TRANS/WP.29/2004/50
11 août 2004

PROPOSITION DE PROJET DE COMPLÉMENT 25 À LA SERIE 03
D'AMENDEMENTS AU RÈGLEMENT N° 37
(Lampes à incandescence)

Transmis par le Groupe de travail de l'éclairage et de la signalisation lumineuse (GRE)

Feuille H13/1

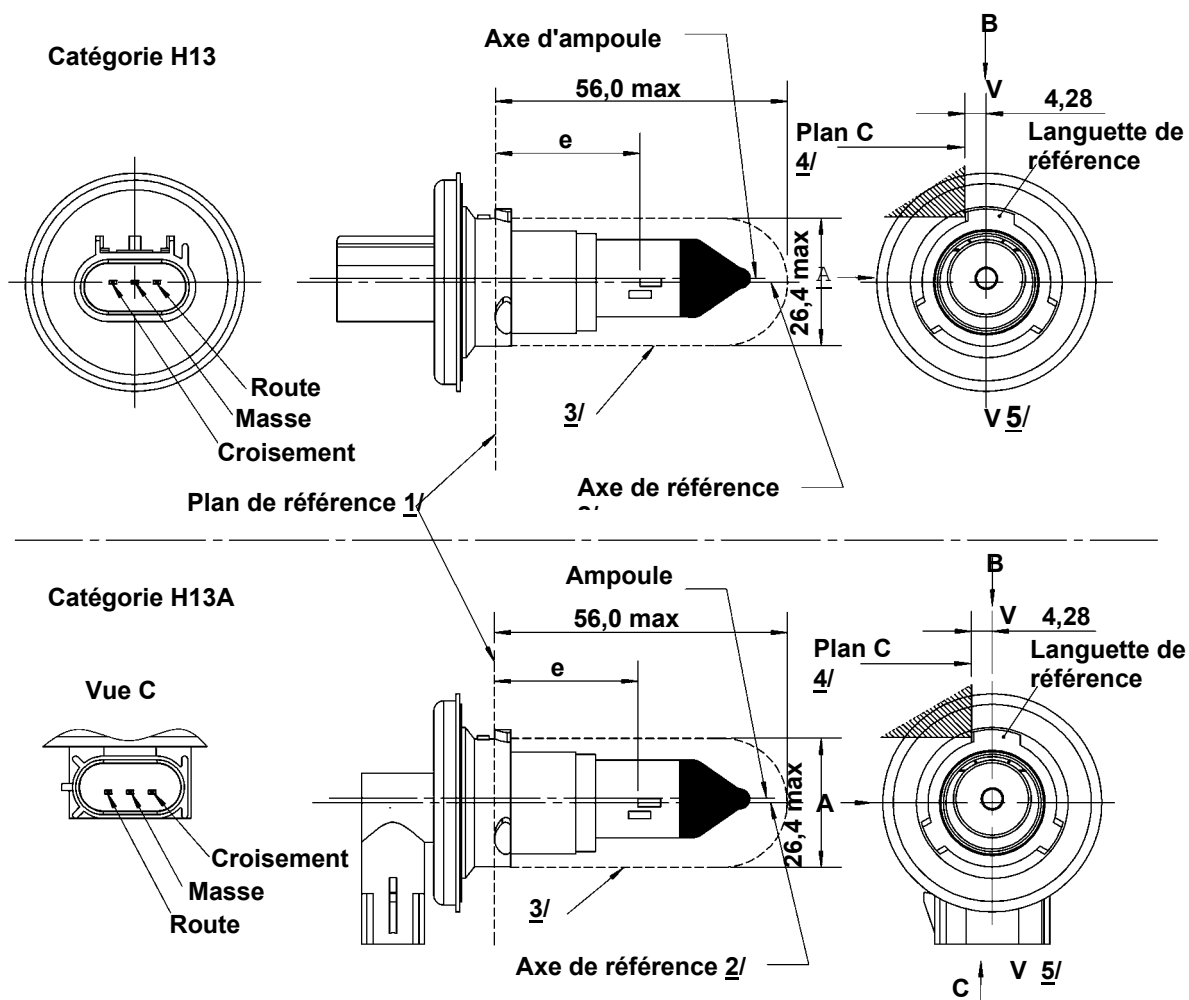
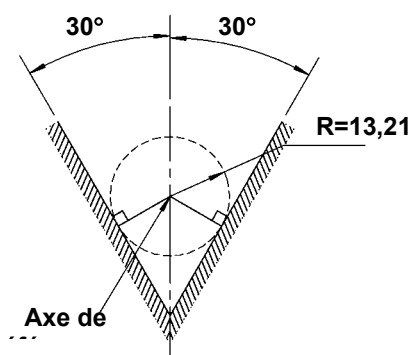
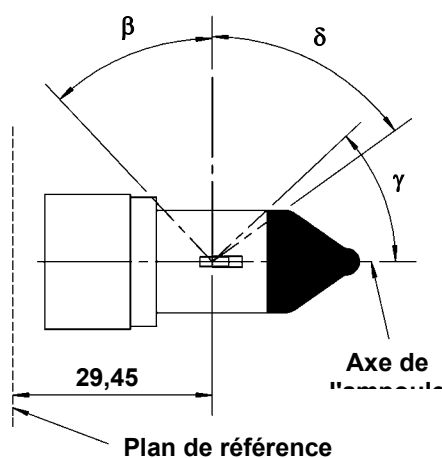
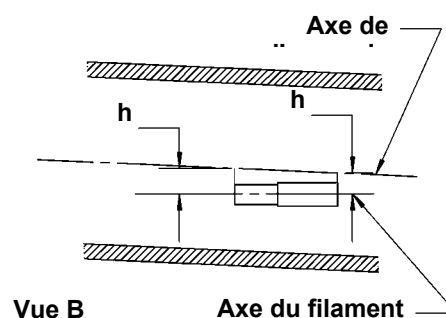
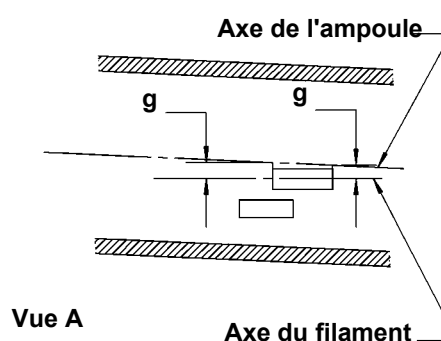
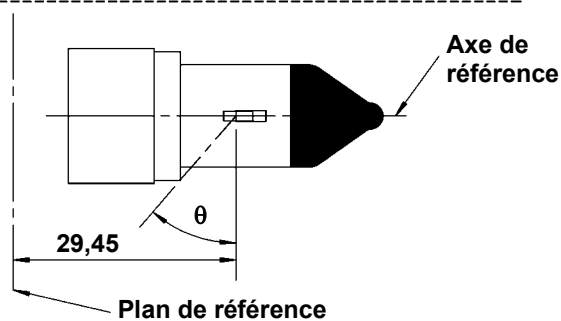
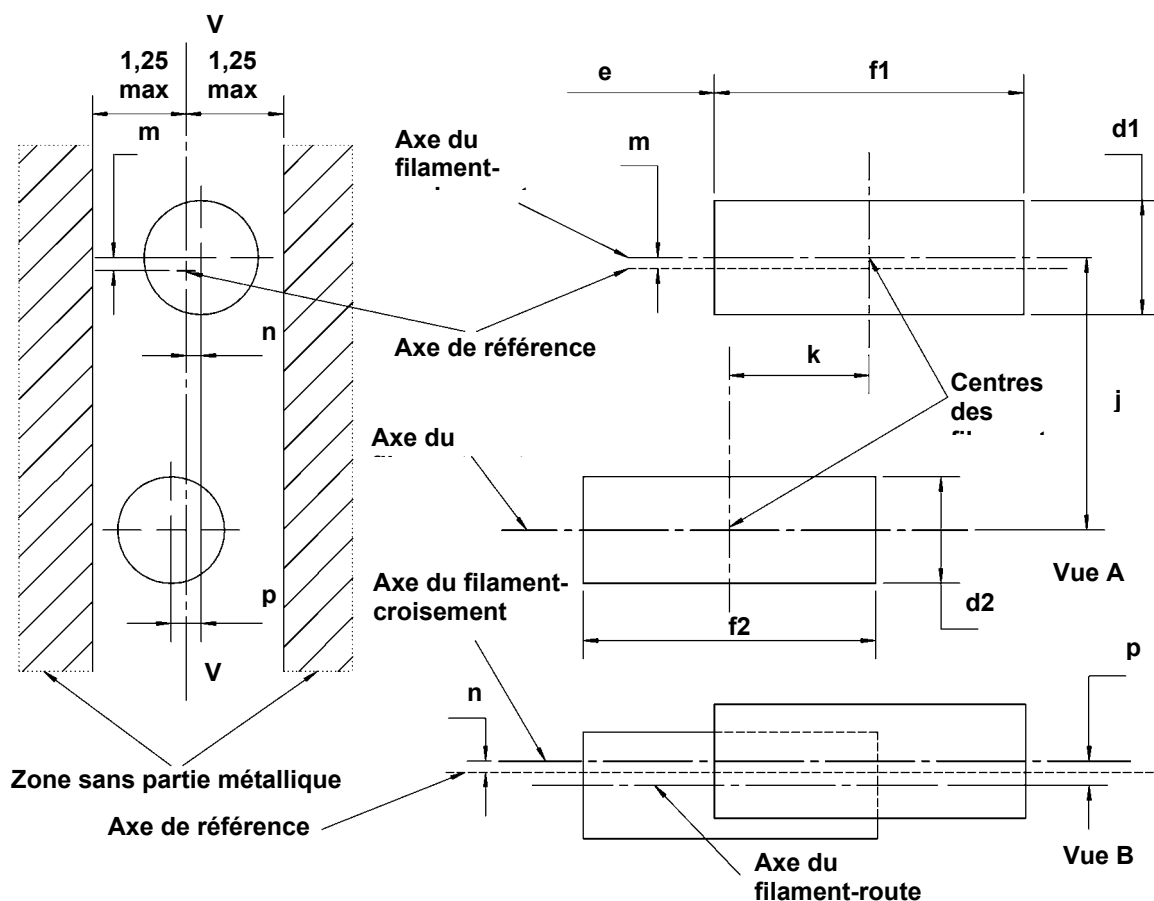
Feuilles H13/1 à 4, remplacer par les nouvelles feuilles H13/1 à 4; (voir pages ci-après).

Feuille P13W/2

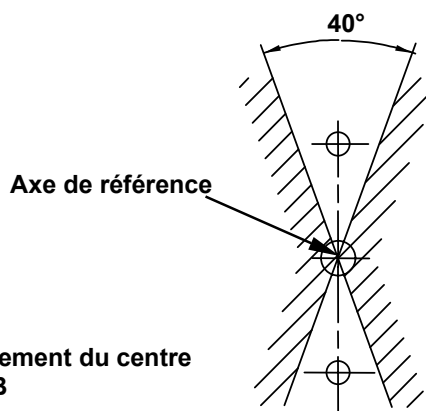
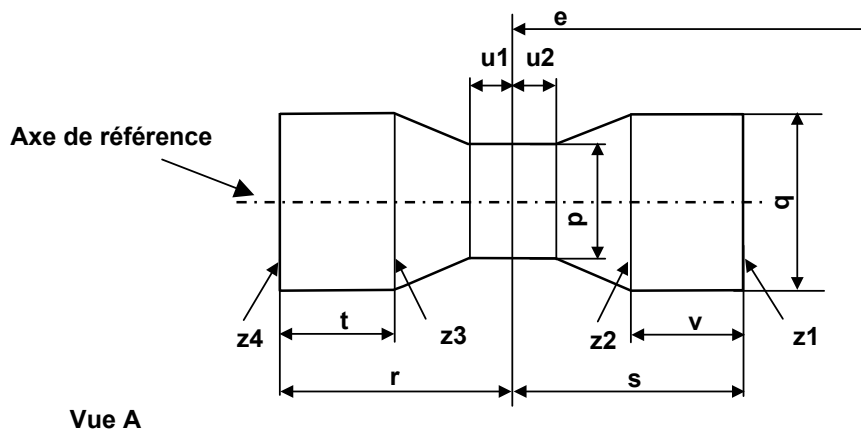
Insérer les nouvelles feuilles P13W/1 à 3 (entre la feuille HS5/4 et la feuille P19W/1 comme indiqué dans la "Liste des feuilles" ci-dessus), libellées comme suit: (voir pages ci-après).
